SUPERINTENDENCIA DE INDUSTRIA Y COMERCIO	
RAD: 14-5022- -2	FECHA: 2014-08-15 17:03:36
DEP: 2020 DIRECCION DE NUEVAS CREACIONES	EVE: 378 FASE NACIONAL INCLUIDO CAPITULO I
TRA: 11 PCT-PATENTE DE INVENCION CAPITULOS I Y II	FOLIOS: 8
ACT: 519 PRESENTACION

Asunto: Radicación: 14-5022- -2
Trámite: 11
Evento: 378
Actuación: 519
Oficio: 10430
Folios: 8

Título de la solicitud: “Cepillo de dientes y mango de cepillo de dientes” (Fl. 1).

Fig. 9

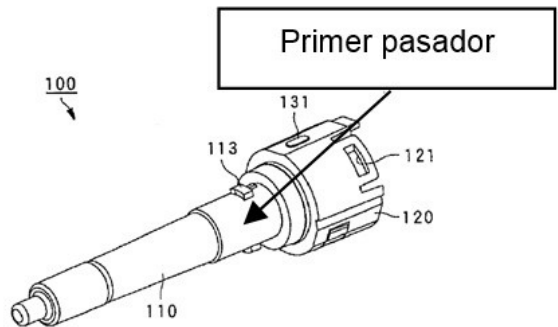
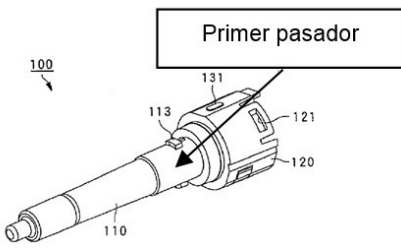
El vástago comprendiendo una primera abertura que define un primer pasador en el vástago.	El vástago (110) comprendiendo una primera abertura que define un primer pasador en el vástago (110) (Fig. 8 y 9). 
El primer pasador comprendiendo un primer mosquetón de bloqueo que sobresale radialmente hacia fuera desde una superficie exterior del primer pasador.	El primer pasador (figura de la anterior fila) comprendiendo un primer mosquetón de bloqueo (113) que sobresale radialmente hacia fuera desde una superficie exterior del primer pasador (Figs. 8 y 9).
Y un primer material resiliente colocado dentro de la primera abertura y sellando la misma.	Y un primer material resiliente colocado dentro de la primera abertura y sellando la misma (Párr.141 a 143, 147 a 149, 156 a 159 se menciona la aplicación de materiales recipientes o elásticos para la conformación y sello de elementos entre el vástago 110 y el miembro 130).

En donde el primer mosquetón de bloqueo del primer pasador se acopla operativamente con el primer mosquetón de bloqueo de la manga tubular para retener en forma axial el vástago dentro de la cavidad.	En donde el primer mosquetón de bloqueo (113) del primer pasador se acopla operativamente con el primer mosquetón de bloqueo (203) de la manga tubular (201) para retener en forma axial el vástago (110) dentro de la cavidad (Párr. 144 y Fig. 8, 9 y 13).

- Reivindicación 6: la primera abertura es una abertura sustancialmente en forma de U o una abertura sustancialmente en forma de V. (Figs. 11 a 13).
- Reivindicación 9: la superficie interior de la manga tubular (201) y la superficie exterior del vástago (110) están encajadas para mantener la orientación rotacional relativa entre el vástago (110) y la manga tubular (201) (Figs. 13, 15 y 16; Párrs. 195 y 196).
- Reivindicación 11: el primer pasador está integralmente moldeado con el vástago (110) (Párrs. 141 a 143).
- Reivindicación 13: el primer material resiliente es un elastómero termoplástico y el vástago (110) está formado de un plástico duro (Párrs. 20, 141, 164).
- Reivindicación 16: el primer pasador está ubicado sobre una porción base del vástago.

- Reivindicación 17: la cavidad de la manga tubular (201) se ahúsa desde un extremo proximal de la cavidad a un extremo distal de la cavidad, el extremo proximal de la cavidad tiene una abertura para recibir el vástago (110) (Fig. 3).
- Reivindicación 18: el mango comprende una fuente de energía (D) y un elemento vibratorio operativamente acoplado a la fuente de energía (D) (Párr. 131 y 135 a 137).
- Reivindicación 19: el elemento vibratorio está ubicado dentro del vástago (110) (Párrs. 159 a 162).
- Reivindicación 20: solo una porción distal de la superficie exterior del vástago (110) está en contacto de superficie estrecho con una superficie interior de la manga tubular (201) (Fig. 13).
